Compte-rendu de l'atelier participatif relatif à l'insertion urbaine du futur tramway

## Compte-rendu de l'atelier participatif du 18 novembre 2024

Hôtel de ville de Tourcoing

### Boulevard des Hauts-de-France

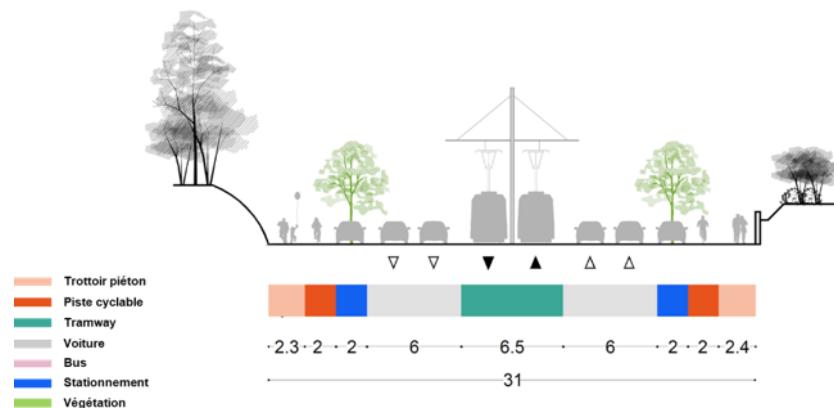
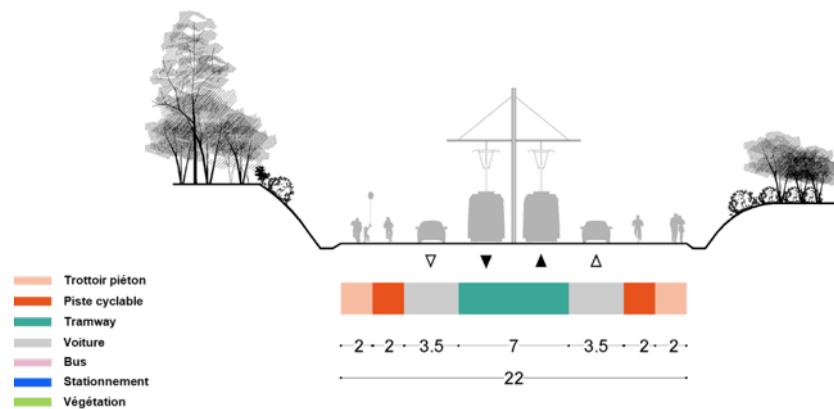
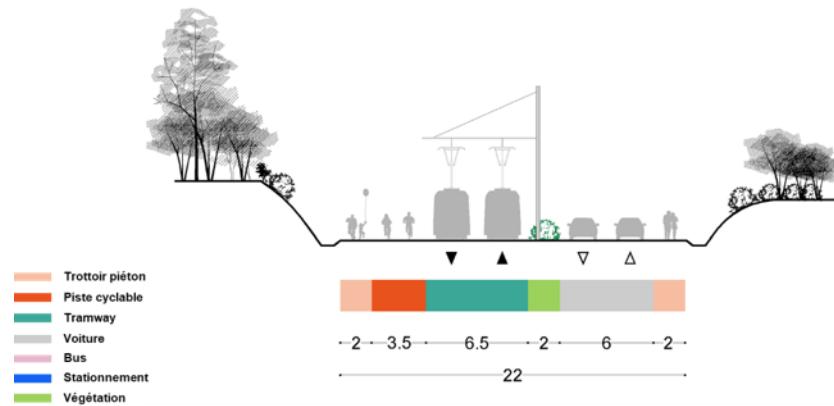
Avantages ✓	Limites ✗
<b>Scénario 1</b> 	<ul style="list-style-type: none"> <li>■ Création d'un moyen de transport en commun fluide/efficace</li> <li>■ Reverdissement partiel au niveau des espaces de stationnement</li> <li>■ Création d'espaces réservés aux piétons et aux cyclistes</li> <li>■ On maintient les 2x2 voies pour les automobilistes en intégrant du stationnement</li> <li>■ L'ajout de stationnement est bénéfique ici, même à distance des habitations, afin de favoriser le report modal vers le tramway</li> </ul>	<ul style="list-style-type: none"> <li>■ Réduction des talus, qui ont des vertus sur la réduction des nuisances sonores</li> <li>■ Crainte d'une création de places de stationnement insuffisante par rapport aux nouveaux besoins des automobilistes</li> <li>■ Crainches pour la biodiversité environnante et la situation future des arbres trentenaires limitrophes</li> <li>■ La traversée de la voie dans sa largeur en cas de changement de direction peut être complexe pour les piétons/cyclistes</li> <li>■ Ralentissement potentiel de la circulation automobile</li> <li>■ Difficulté concernant les tourne-à-gauche</li> <li>■ Interrogation sur l'ajout d'une seconde voie piétonne ainsi que d'une seconde voie cyclable</li> <li>■ Le stationnement est <u>inutile</u> ici, car éloigné des habitations. La priorité est de sauvegarder le talus</li> </ul>

<b>Scénario 2</b> 	<ul style="list-style-type: none"> <li>■ Maintien des talus</li> <li>■ Création d'un moyen de transport en commun fluide/efficace</li> <li>■ Création d'espaces réservés aux piétons et aux cyclistes</li> </ul>	<ul style="list-style-type: none"> <li>■ Pas de végétalisation intégrée au profil</li> <li>■ Interrogation sur l'ajout d'une seconde voie piétonne ainsi que d'une seconde voie cyclable</li> <li>■ Réduction du nombre de voies de circulation, et donc risque de reports de trafic</li> </ul>
<b>Scénario 3</b> 	<ul style="list-style-type: none"> <li>■ Création d'un moyen de transport en commun fluide/efficace</li> <li>■ Création d'espaces réservés aux piétons et aux cyclistes</li> <li>■ Modes de transport doux du côté des habitations</li> <li>■ Bonne accessibilité des transports en commun</li> </ul>	<ul style="list-style-type: none"> <li>■ Interrogation sur l'ajout d'une seconde voie piétonne ainsi que d'une seconde voie cyclable</li> <li>■ Moins de végétaux sur le profil</li> <li>■ La traversée de la voie dans sa largeur en cas de changement de direction peut être complexe pour les piétons/cyclistes</li> <li>■ Réduction du nombre de voies de circulation, et donc risque de reports de trafic</li> </ul>

- Des vigilances sont retranscrites sur les supports d'atelier concernant les potentielles nuisances sonores liées au futur tramway. Des participant.e.s soulignent le rôle que jouent aujourd'hui les talus arborés dans la protection contre les nuisances sonores de la voirie actuelle. Des compléments d'information sont sollicités sur les revêtements « anti-bruit » qui seront utilisés lors de la réalisation des aménagements.
- Une remarque a été formulée sur la sensibilité du secteur aux inondations et sur la nécessité de mettre en œuvre une gestion maîtrisée des eaux pluviales.

- Des désaccords se sont dessinés entre participant.e.s concernant l'utilité de l'intégration de stationnement dans le profil. Si le stationnement apparaît comme bénéfique à des fins de report modal, il a parfois été avancé qu'il était trop éloigné des habitations pour être pertinent. Le rôle du stationnement situé dans la zone commerciale de la promenade de Flandre a également été évoqué.
  - ➔ La MEL répond que le stationnement intégré répond effectivement à l'objectif d'un report modal vers le tramway.

### Boulevard Industriel

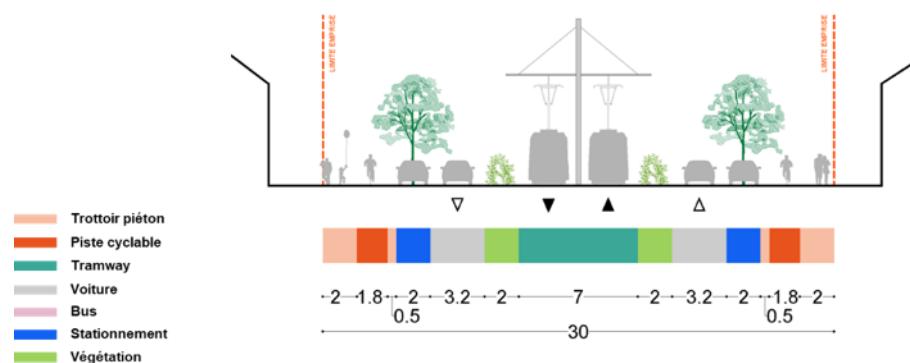
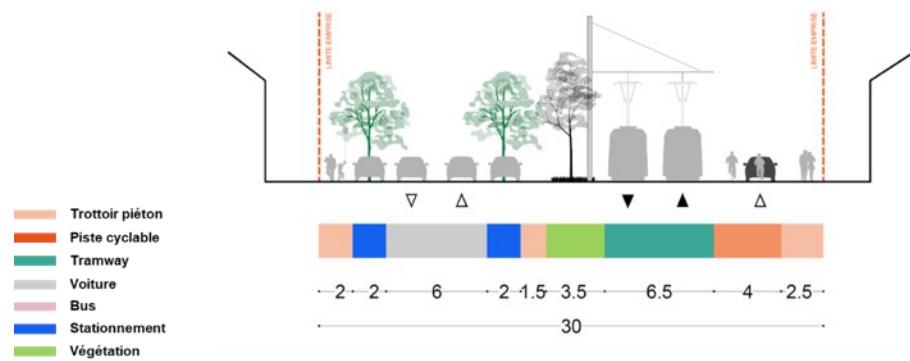
Avantages ✓	Limites ✗
<b>Scénario 1</b> 	<ul style="list-style-type: none"> <li>■ Conservation des arbres existants au centre de la voie (x2)</li> <li>■ Ajout de nouvelles plantations avec des effets bénéfiques sur la réduction des nuisances sonores</li> <li>■ Voies de circulation des véhicules motorisés plus éloignées des habitations</li> <li>■ Profil sécurisant pour les usagers, on ne traverse pas deux voies de tram d'un seul coup</li> <li>■ <b>Espace dédié satisfaisant pour les modes actifs, sans espace partagé</b></li> <li>■ Cyclistes éloignés des automobilistes</li> <li>■ Maintien du stationnement</li> </ul>	<ul style="list-style-type: none"> <li>■ Traversée de davantage de voies de circulation pour atteindre le tramway</li> <li>■ Questionnement sur la bonne absorption du trafic avec la réduction du nombre de voies pour les véhicules motorisés</li> <li>■ Vigilance particulière sur l'entretien des arbres intégrés au profil</li> </ul>

<b>Scénario 2</b> 	<ul style="list-style-type: none"> <li>■ Ajout de nouvelles plantations avec des effets bénéfiques sur la réduction des nuisances sonores</li> <li>■ Voies de circulation des véhicules motorisés plus éloignées des habitations</li> <li>■ <b>Espace dédié satisfaisant pour les modes actifs, sans espace partagé (x2)</b></li> <li>■ Cyclistes éloignés des automobilistes</li> <li>■ Végétalisation supplémentaire au bord des voies de tramway</li> <li>■ Profil apparaissant satisfaisant au niveau de la limitation des nuisances</li> <li>■ Maintien du stationnement</li> </ul>	<ul style="list-style-type: none"> <li>■ On ne conserve pas les arbres existants au centre de la voie (x2)</li> <li>■ Absence de plateforme centrale, ce qui rend les traversées moins sécurisantes</li> <li>■ Interrogation sur la disposition des stations en conséquence, seront-elles face-à-face ?</li> <li>■ Questionnement sur la bonne absorption du trafic avec la réduction du nombre de voies pour les véhicules motorisés</li> <li>■ Vigilance particulière sur l'entretien des arbres intégrés au profil</li> </ul>

<b>Scénario 3</b> 	<ul style="list-style-type: none"> <li>■ Accès facilité aux garages</li> <li>■ Accès protégé au tramway d'un côté (x2)</li> <li>■ Maintien du stationnement</li> <li>■ <b>Conservation des arbres existants au centre de la voie (x2)</b></li> <li>■ Bonne largeur de trottoirs</li> <li>■ L'éloignement des cyclistes de la 2x2 voies actuelle</li> </ul>	<ul style="list-style-type: none"> <li>■ Tramway plus proche des habitations, quelle sera la vitesse du tramway et le bruit engendré ? (x2)</li> <li>■ Voie latérale partagée entre automobilistes et cyclistes jugée dangereuse (x2)</li> <li>■ Questionnement sur la bonne absorption du trafic avec la réduction du nombre de voies pour les véhicules motorisés</li> <li>■ Vigilance particulière sur l'entretien des arbres intégrés au profil</li> <li>■ Difficulté pour les cyclistes à changer de côté de voie si nécessaire</li> </ul>

- Une question récurrente d'un groupe de travail concerne la gestion générale des circulations piétonnes dans le cadre de l'arrivée du tramway.
  - ➔ La MEL indique que les circulations des piétons seront sécurisées par un système de feux comme ce qui existe déjà. Ces feux seront sonorisés pour les personnes malvoyantes.
- Une question fréquente concerne également les conséquences de l'arrivée du tramway sur la gestion du trafic automobile sur la voie.
  - ➔ La MEL indique que des comptages de trafic sont réalisés régulièrement sur le territoire et permettent d'accompagner la prise de décision sur les circulations possibles à l'avenir.

- Une question a été formulée sur l'harmonisation du projet avec celui de la Ceinture verte.
  - ➔ La lisibilité des aménagements et de l'espace public est un critère important et pris en compte.

## Avenue Alfred Lefrançois

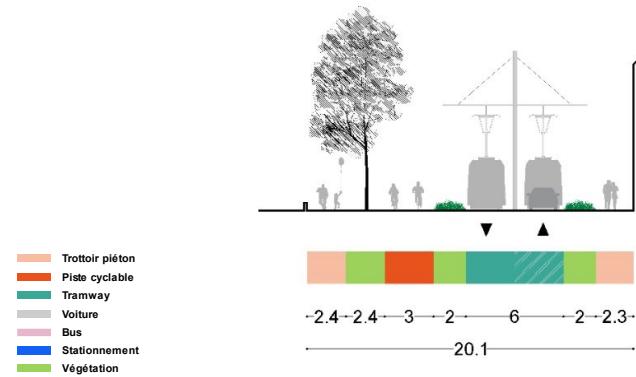
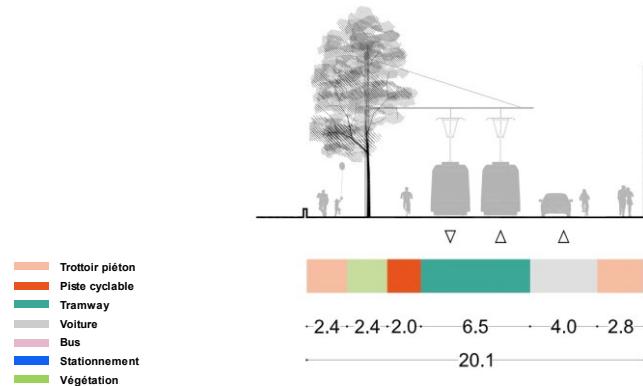
Avantages ✓	Limites ✗
<b>Scénario 1</b> 	<ul style="list-style-type: none"> <li>■ Réduction des nuisances en comparaison à la situation actuelle</li> <li>■ Accès facilité aux transports en commun</li> <li>■ Séparation sécurisée des usages</li> <li>■ Double-sens sécurisé pour les cyclistes</li> <li>■ Circulation sécurisée pour les automobilistes, avec une réduction des conflits d'usages</li> </ul>	<ul style="list-style-type: none"> <li>■ Moins de place disponible sur les trottoirs pour les terrasses des cafés</li> <li>■ Réduction de la place donnée à la circulation des automobiles</li> <li>■ Absence de stationnement</li> <li>■ Un écart de hauteur entre les voies cyclistes et les trottoirs piétons est souhaité</li> </ul>
<b>Scénario 2</b> 	<ul style="list-style-type: none"> <li>■ Profil plus « vert »</li> <li>■ Espaces larges pour chaque mode doux</li> <li>■ <b>A terme, l'accès de la voie partagée pourrait être supprimé pour les automobilistes</b></li> </ul>	<ul style="list-style-type: none"> <li>■ Le partage d'une voie entre les tram et les voitures ne paraît pas judicieux, en raison de conflits d'usages potentiels et de défaut d'accessibilité pour les véhicules de secours</li> <li>■ Un écart de hauteur entre les voies cyclistes et les trottoirs piétons est souhaité</li> </ul>

<b>Scénario 3</b> 	<ul style="list-style-type: none"> <li>■ Trottoirs plus larges pour les piétons</li> <li>■ Accès facilité aux transports en commun</li> <li>■ Séparation sécurisée des usages</li> <li>■ Réduction de la place donnée à la circulation des automobiles</li> </ul>	<ul style="list-style-type: none"> <li>■ <b>La voie partagée entre automobilistes et cyclistes n'est jugée ni sécurisée, ni confortable</b></li> <li>■ Les demi-tour pour les cyclistes ne sont pas pratiques</li> <li>■ Un écart de hauteur entre les voies cyclistes et les trottoirs piétons est souhaité</li> <li>■ Réduction de la place donnée à la circulation des automobiles</li> </ul>

- Une remarque a été faite sur le fait qu'une circulation automobile à sens unique semblait privilégiée dans les trois profils suggérés.
  - ➔ La MEL confirme que cette issue est privilégiée. Dans ce cas de figure, les mises en sens unique réalisées doivent s'accompagner d'une réflexion autour d'un plan de circulation général à l'échelle du quartier.

## Avenue Gustave Dron

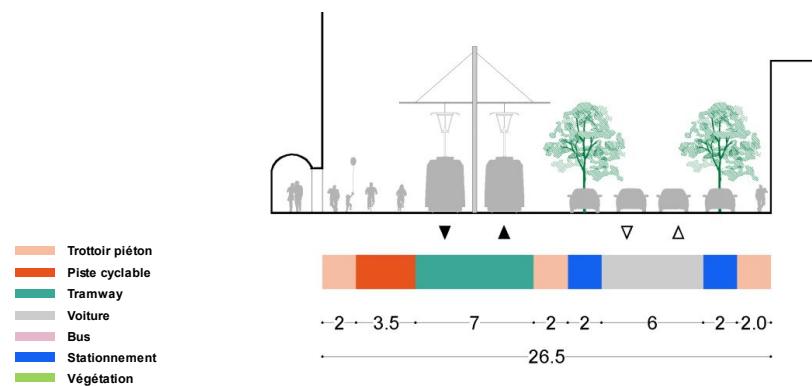
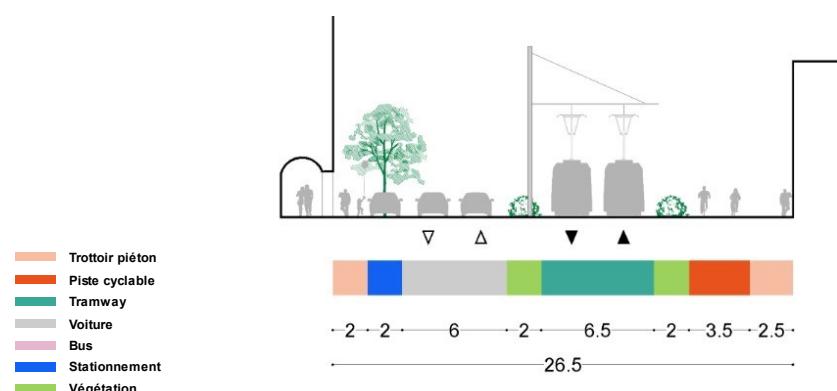
Avantages ✓	Limites ✗
<b>Scénario 1</b> 	<ul style="list-style-type: none"> <li>■ Végétalisation de l'avenue</li> <li>■ Bon équilibre de la structure du boulevard</li> <li>■ Bon accès pour la collecte des déchets</li> <li>■ Moins de distance à parcourir entre les extrémités du profil et la station (quai central à privilégier car plus sécurisant)</li> <li>■ Stationnement des deux côtés de l'avenue</li> <li>■ Mentionné comme le scénario préféré du groupe</li> </ul>	<ul style="list-style-type: none"> <li>■ Risque de tronçons de l'avenue sans signalisation/distinction claire entre voie cycliste et piétonne (référence du boulevard Gambetta de Tourcoing)</li> <li>■ Risque de cohabitation difficile entre cyclistes et piétons</li> <li>■ Risque de bouchons en cas d'arrêt de bus ou de voiture sur les voies uniques</li> </ul>
<b>Scénario 2</b> 	<ul style="list-style-type: none"> <li>■ Davantage d'arbres plantés</li> <li>■ Quai central à privilégier</li> <li>■ Réduction du nombre de places de stationnement, mais elles restent plus nombreuses que dans le scénario 3</li> </ul>	<ul style="list-style-type: none"> <li>■ Manque de pertinence du trottoir central</li> <li>■ Manque de lisibilité des parcours piétons en sortie de tramway</li> <li>■ Risque de circulations de cyclistes sur les voies des automobiles</li> <li>■ Accès illimité aux commerces car stationnement situé sur le trottoir opposé aux Arcades</li> </ul>

<b>Scénario 3</b> 	<ul style="list-style-type: none"> <li>■ Végétalisation partielle</li> <li>■ Conserve la structure générale du boulevard</li> <li>■ Voie cyclable très sécurisée</li> <li>■ Proximité du stationnement des zones commerciales</li> </ul>	<ul style="list-style-type: none"> <li>■ Moins d'arbres plantés</li> <li>■ Perturbation complète du carrefour Dron/Allende pour passer le long du centre commercial Saint-Christophe</li> <li>■ Risques de conflits d'usage et d'accidents au niveau des traversées piétonnes sur les voies automobiles afin d'accéder aux commerces</li> <li>■ Risque de circulations de cyclistes sur les voies des automobiles</li> <li>■ Réduction du stationnement</li> <li>■ Accès aux garages du côté des voies de tramway</li> </ul>

- Des remarques sur la collecte des déchets, apparaissant complexe sur certains profils (2 et 3)
- Des demandes d'informations complémentaires sur le positionnement des futures stations
- Des demandes d'informations concernant les conséquences sur les itinéraires des bus ?
  - ➔ La MEL indique que l'arrivée du tramway va imposer des réflexions générales sur les TC métropolitains et que les lignes de bus devront être réadaptées là où elles doublonnent le parcours du tramway.
- Des hypothèses concernant des mesures aménagements complémentaires (limitations de vitesse particulières, places en dépose-minute/durée limitée...)
- Si le choix du scénario 1 devait être fait, il faudrait prendre en compte des retours d'expérience des aménagements du boulevard Gambetta, vis-à-vis duquel il a des similitudes.
